RAPPORTO DELLA COMMISSIONE EDILIZIA E OPERE PUBBLICHE IN MERITO AL MESSAGGIO MUNICIPALE N° 291/2024 CHIEDENTE:

un credito di CHF 63'000.00 (IVA 8.1% inclusa) per le opere necessarie al ripristino delle fondazioni e risanamento dei ponti in zone Pièm, strada Canavée (mappali 95 RFD Alto Malcantone – Arosio e 282 RFD Alto Malcantone – Mugena).

**RAPPORTO COMMISSIONE DELLA GESTIONE
COMUNE DI ALTO MALCANTONE
Messaggio Municipale n° 291/2024**

foto 1

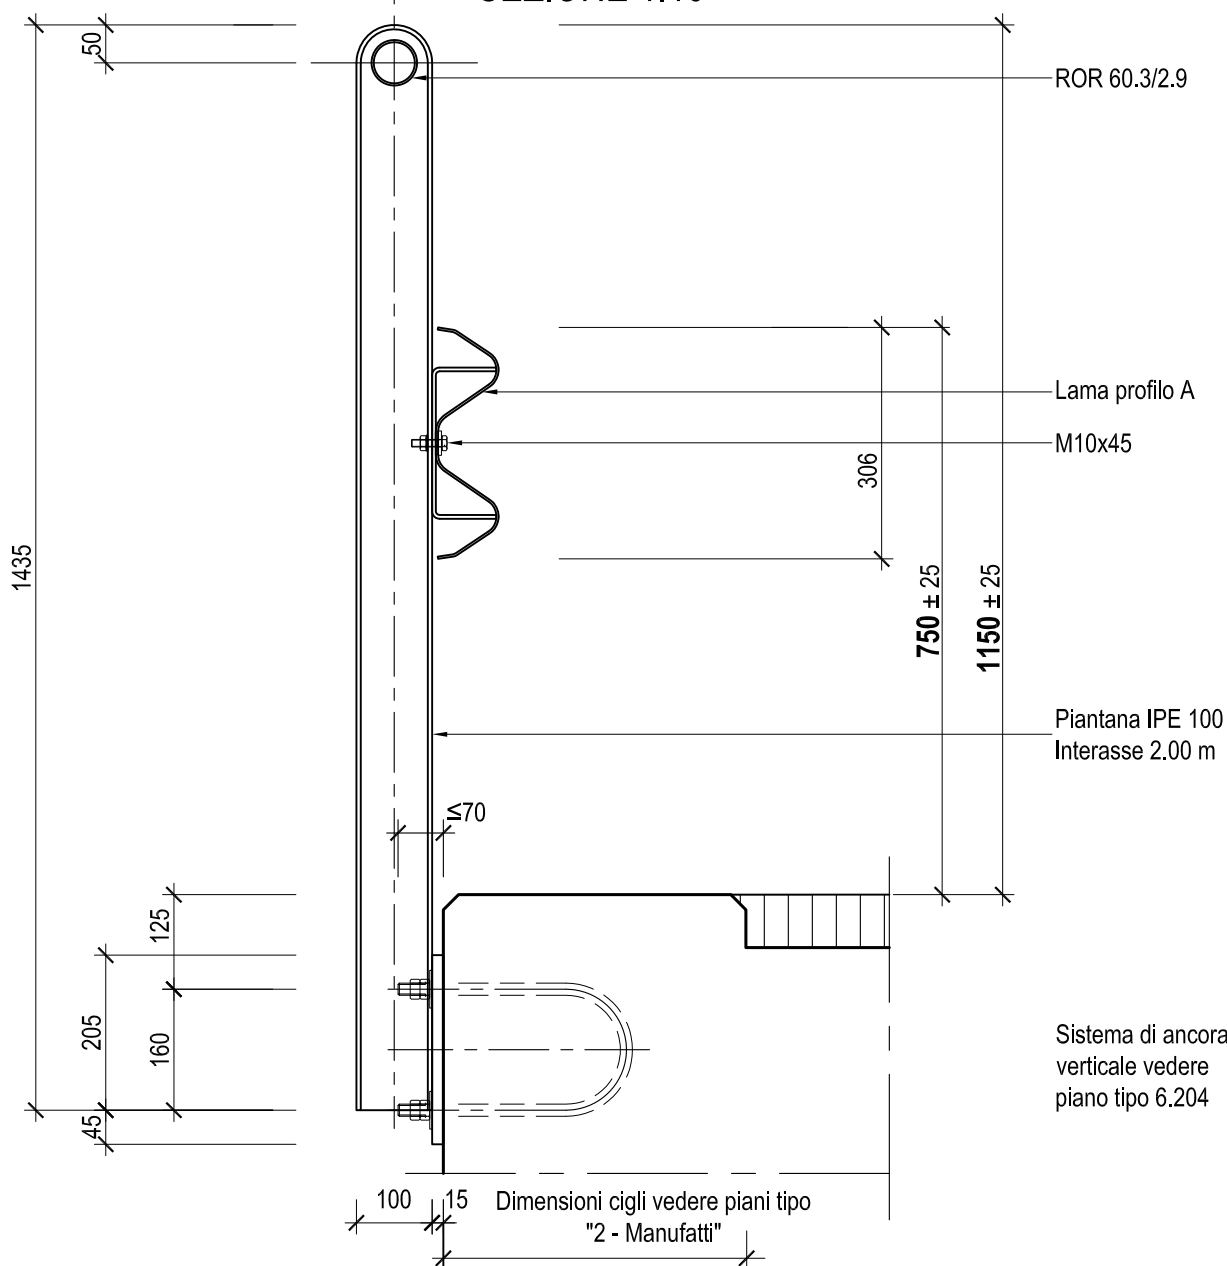
In merito alle previste barriere di sicurezza del tipo TI003 (scheda allegata), normalmente impiegate lungo le strade cantonali, la commissione ritiene però che non siano stati sufficientemente presi in considerazione il contesto paesaggistico e naturalistico, la tipologia delle strade (funzione, carico di traffico e velocità) e, non da ultimo, l'importanza del tratto per il turismo (Sentiero del Castagno). Pur trattandosi apparentemente di un dettaglio, ci si auspica che venga posta una maggiore attenzione al corretto inserimento paesaggistico delle opere pubbliche. Nel caso in oggetto, una staccionata in castagno con montanti in metallo (vedi p.es. Strada da Fischigióra sotto Vezio e Fescoggia (foto 1 & 2) sarebbero sicuramente più adatti al contesto. Un altro esempio di maggiore decoro si trova lungo la strada cantonale sopra e sotto la Casa comunale a Breno (foto 3).

La commissione edilizia e opere pubbliche all'unanimità invita il consiglio comunale ad approvare il MM 291/2024 come da dispositivo di risoluzione proposto dal Municipio, confidando nella sua volontà di rivalutare il tipo di barriere di sicurezza come affermato nelle risposte dateci.
